Como consecuencia de este ajuste, la parcela delimitada quedaría, según documentación gráfica (CSV15711451661125267060), con las siguientes alineaciones (referenciadas a las existentes en el resto de manzanas):

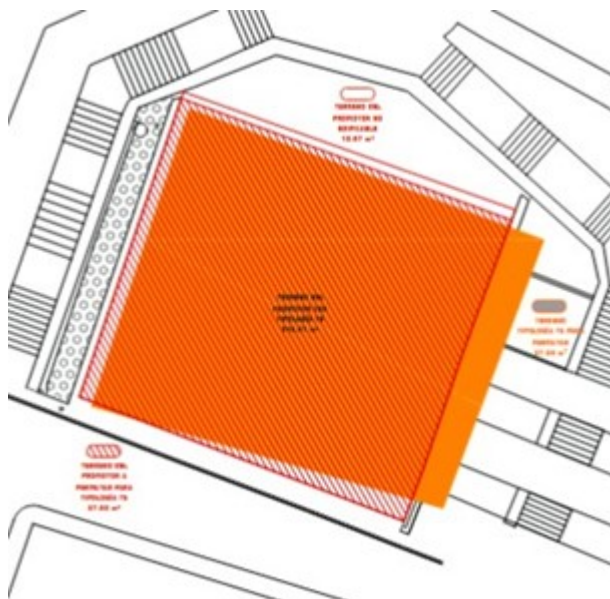
Como se aprecia en el siguiente gráfico, el desajuste de la parcela calificada con la parcela real (ya urbanizada), se produce en todos los lindes:

Contrariamente a lo indicado en el informe técnico emitido y en el primer documento de Estudio de Detalle presentado, no se producirá ninguna permuta de suelo público por suelo privado, ya que todo el ajuste del Estudio de Detalle afectará a la parcela del promotor del mismo. La única diferencia entre el ámbito del Estudio de Detalle y la parcela del promotor, por ajuste de alineaciones, será en el linde Norte, con el retranqueo de la edificación entre 0,4 y 0,64 metros, en una longitud de 20,63 metros (supone una superficie no edificable de 10,67 metros cuadrados).

El que parte de la zona calificada en el PGOU de 1995 esté en suelo público, eso no quiere decir que dicha parte se permute; simplemente se produce un ajuste de alineaciones cuyo objetivo principal y exclusivo es delimitar urbanísticamente la parcela edificable.
